ZDW.N4.361.15.2022

**WYJAŚNIENIE TREŚCI SPECYFIKACJI WARUNKÓW ZAMÓWIENIA oraz
modyfikacja SWZ**

**Odnowa nawierzchni drogi wojewódzkiej Nr 538 Radzyń Chelmiński - Rozdroże odc.
Zakrzewo - Melno od km 2+000 do km 4+500, dł. 2,500 km**

Konstrukcja wbudowania koryta zarówno z rusztem żeliwnym jak i bez ruszta:

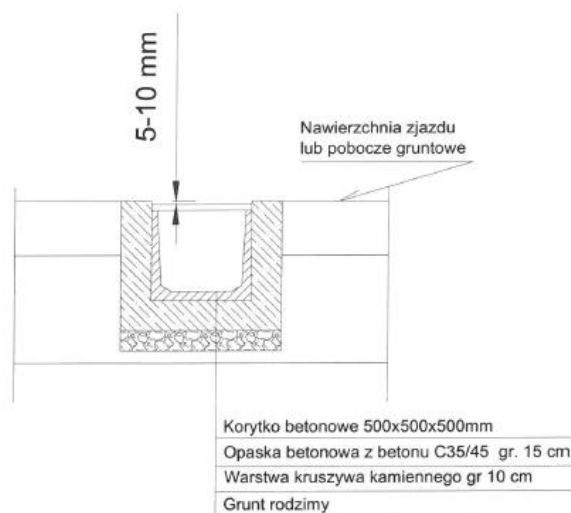
Prosimy o zamieszczenie szczegółu konstrukcyjnego ustawienia koryta 500x500x500.

Zamawiający zamieszcza osobny rysunek z podanym szczegółem konstrukcyjnym.
